## FI-96157B

### REPLACEMENT DE L'ENSEMBLE CYLINDRE SIMPLE EFFET PAR UN DOUBLE EFFET POUR LES AUTOCARS H3-40, H3-41 ET H3-45

Révision B:

Modification de la liste de pièces.

FIGURE 3: INSTALLATION DU NOUVEAU PÊNE

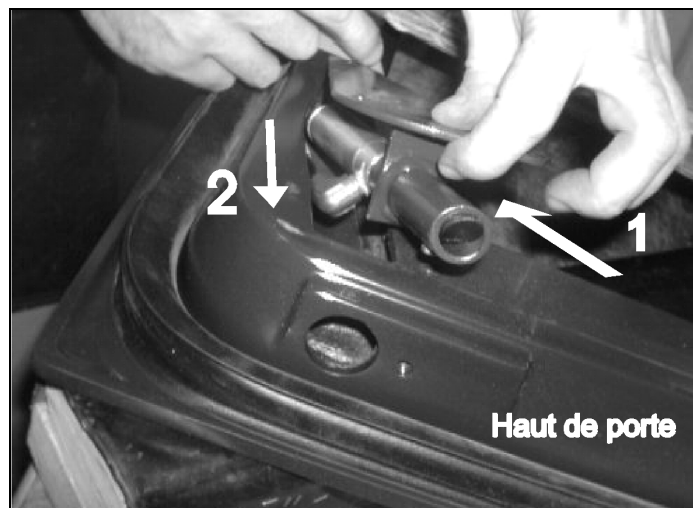
3. Connecter les tuyaux sur le nouveau pêne. Le nouveau tuyau ( $\frac{1}{4}$  " dia) est connecté au coude situé au milieu du pêne et l'ancien tuyau ( $\frac{1}{4}$  " dia) est connecté à l'extrémité de celui-ci.
4. Installer le nouveau pêne (Prévost #285599) avec la technique démontrée à la figure 3.

5. Fixer le pêne assemblé sur la porte avec les 4 vis de retenues.
6. Enlever la soupape du pêne située près du moteur des essuie-glace. Elle ressemble à celle fournie dans le kit, mais en format 3 voies.
7. Installer la nouvelle soupape (Prévost #289649) avec une seule des anciennes vis.
